INFORME TÈCNIC DE PROJECTE

PROJECTE EXECUTIU DE LES OBRES D'ARRANJAMENT DE L'ACCÉS ALS JARDINS
DE FLORA TRISTÁN

CLAU NATURA INVERSIONS: ACT24-00116

JUNY 2025

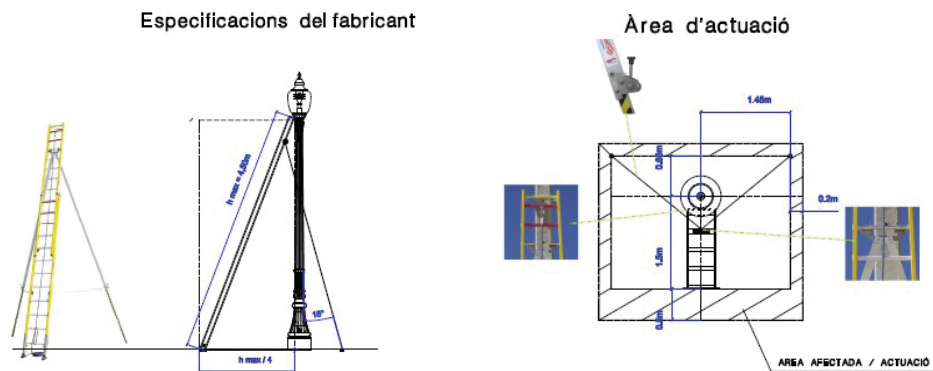
- Las lluminàries al pressupost ve definides amb temperatura de color 3000K. Cal corregir.

Luminaria continua longitudinal model Proline de Electricalight o similar, IP65 3000K 15W RGBW, 1500 mm muntada en canal metàl·lica a 3 m d'alçada. Inclou part proporcional de caixes de derivació, drivers i regulació,

- Cal afegir unitats de plaques de terra.
- Cal corregir partida de cable 5x6mm2 tipus RV-K.
